INFORME DE ORIENTACIÓN DE OFICIO
N° 8535-2025-CG/GRAY-SOO

ORIENTACIÓN DE OFICIO
MUNICIPALIDAD PROVINCIAL DE HUAMANGA
AYACUCHO, HUAMANGA, AYACUCHO

**“RENOVACION DE PAVIMENTO; REMODELACION DE
ÁREA VERDE; EN EL(LA) LA 1ERA CUADRA DE LA AV.
SALVADOR CAVERO DISTRITO DE AYACUCHO,
PROVINCIA HUAMANGA, DEPARTAMENTO AYACUCHO”**

Imagen n.º 5

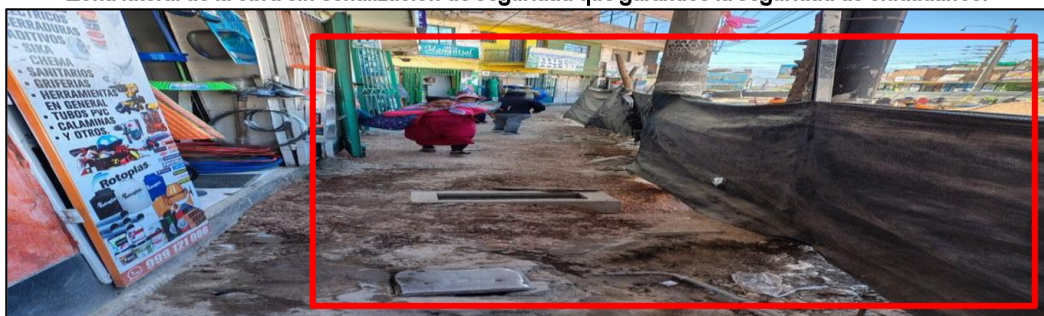
En ese sentido, durante la vista de inspección física a la ejecución contractual de la obra, realizada por los MCC, responsable del programa MCC en la región Ayacucho, ingeniero residente de obra, señor César Mardonio Bautista Méndez, y supervisor de obra, señor Witman Grover Prado Coila, se observó que las zonas aledañas a las áreas de trabajo no cuentan con una señalización adecuada de prevención y seguridad, lo que representa un riesgo evidente para la integridad de los transeúntes, quienes circulan por las vías sin ningún tipo de advertencia, restricción ni orientación adecuada; tal como se aprecia en las imágenes siguientes:

Zona lateral de la obra sin señalización de seguridad que garantice la seguridad de ciudadanos.

Al respecto, esta omisión contraviene lo dispuesto en los numerales 7.5, 7.6 y 7.7 de la Norma Técnica G.050 – Seguridad durante la Construcción del Reglamento Nacional de Edificaciones, referidos a: Tránsito peatonal dentro del lugar de trabajo y zonas colindantes; Vías de evacuación, salidas de emergencia y zonas seguras, y Señalización, respectivamente.

En ese sentido, de las imágenes n.ºs 5 y 6 se advierte que, el contratista viene ejecutando la obra sin cumplir con lo establecido en los numerales 03.01 “Seguridad y Salud en Obra” y 04.02 “Señalización” de las especificaciones técnicas del Expediente Técnico; los cuales disponen que el contratista debe implementar, lo siguiente: cercos, protecciones, barreras, letreros, señales y luces de advertencia, con la finalidad de prevenir accidentes y proteger la integridad de los trabajadores y del público en general.

Imagen n.º 7
Señales de prevención en zonas de trabajo

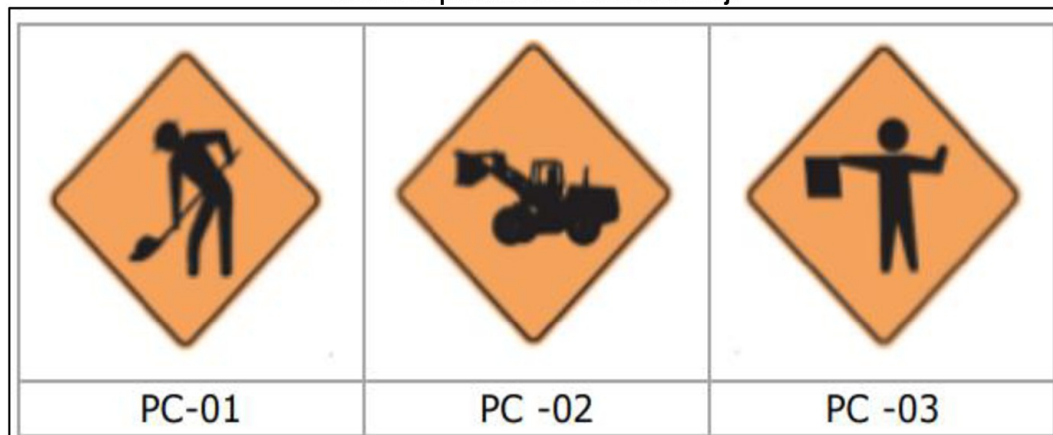
Asimismo, durante la visita de inspección física a la ejecución contractual de la obra, se observó que el Contratista estaría incumpliendo lo establecido en el numeral 5.5.1 del capítulo 5 del “Dispositivos de Control del Tránsito en Zonas de Trabajo”, al no colocar señales de prevención para las zonas de trabajo, como: “(PC -01) ZONA DE TRABAJO, (PC -02) MAQUINARÍA EN LA VÍA, (PC -03) BANDERILLERO”; tal como se muestra en las imágenes siguientes:
